TRÖNNINGE 11:46 m fl (Trönningeskolan)

Trönninge, Halmstad

SAMRÅDSREDOGÖRELSE, PLANFÖRSLAG UPPRÄTTAT 1993-11-03

UTLÅTANDE

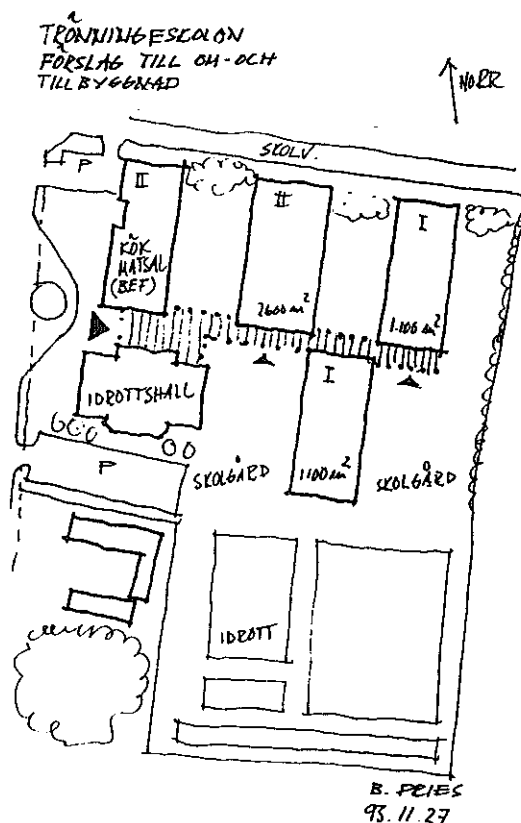
Inger Petersson och Bertil Fries (Trönninge 11:10) säger i sin skrivelse att deras synpunkter mot förslaget överensstämmer med de synpunkter som makarna Källberg framfört ovan. Man säger också följande: "Det är ju ganska självklart att man inte vill se sin utsikt, eller låt oss kanske hellre säga charmen med att ha en viss öppenhet framför huset, mer eller mindre blockerad." Till sin skrivelse bifogar man också nedanstående skissförslag.

Den bifogade skissen har varit föremål för granskning av den projekterande arkitekten, som säger att den föreslagna uppbyggnaden är svår att förena med den pedagogik som nuvarande skolplan bygger på.
